**Avis délibéré de la mission régionale  
d'autorité environnementale  
Hauts-de-France  
sur le projet de centrale photovoltaïque au sol  
sur les communes de Prouvy et de Trith-Saint-Léger (59)**

n°MRAe 2022-6013

*Vue aérienne de l'emprise du projet dans son environnement (Source : DREAL Hauts-de-France)*

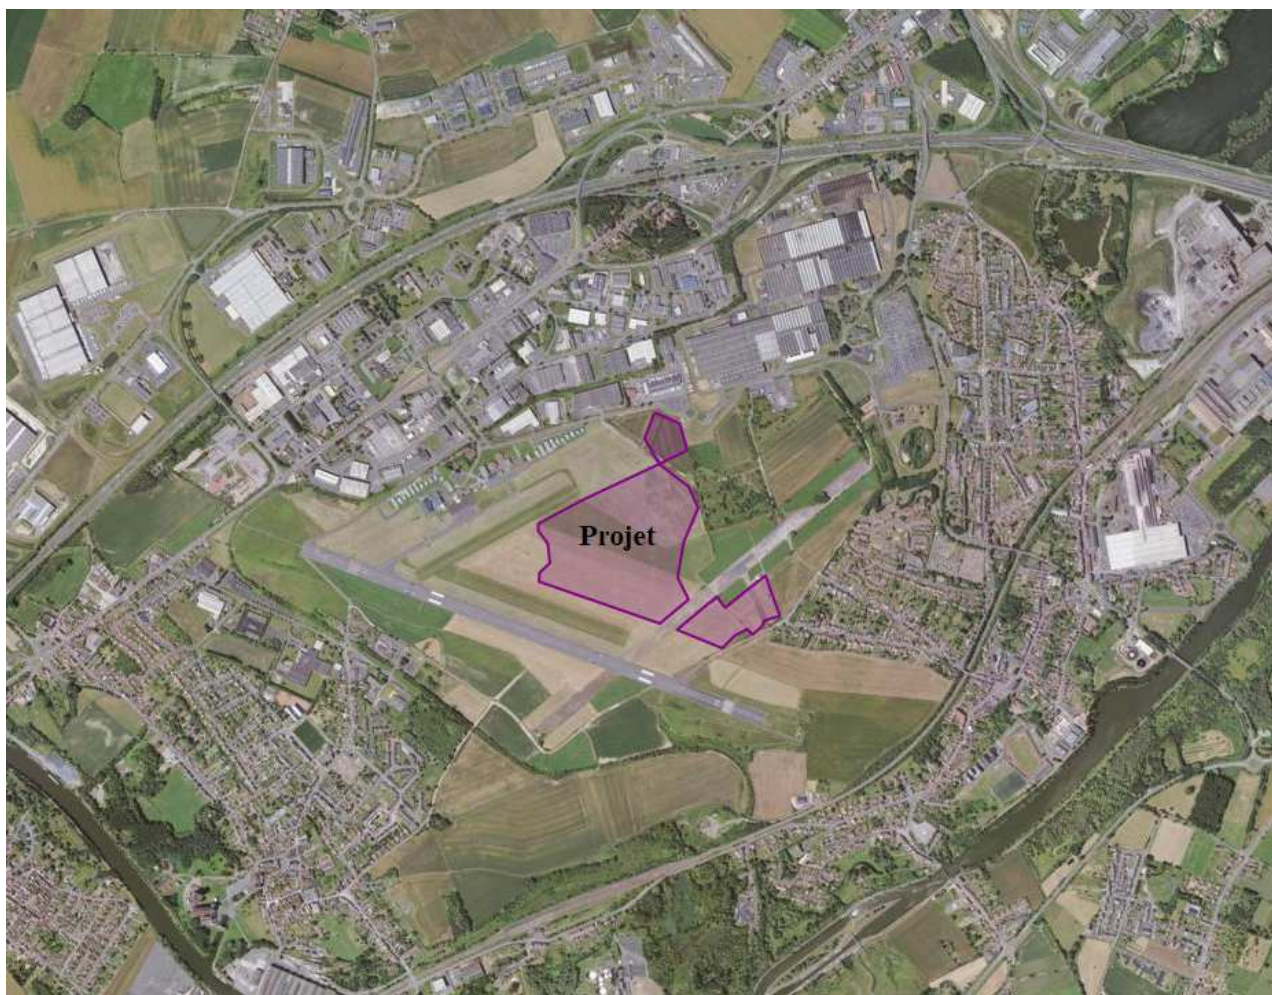
Le raccordement demeure un élément du projet qui doit être étudié. La question du raccordement est abordée de manière générique dans le dossier, le gestionnaire décidant du poste de raccordement au vu de la disponibilité de ses postes source lors de la demande de raccordement.

*L'autorité environnementale recommande d'évaluer la nécessité, au vu du choix de poste de raccordement et du tracé définitifs, d'actualiser l'évaluation des impacts avec le cas échéant mise en œuvre de la séquence éviter, réduire, compenser, en particulier si des espaces à enjeu sont finalement concernés par les travaux de raccordement et /ou si des créations de lignes aériennes sont nécessaires<sup>2</sup>.*
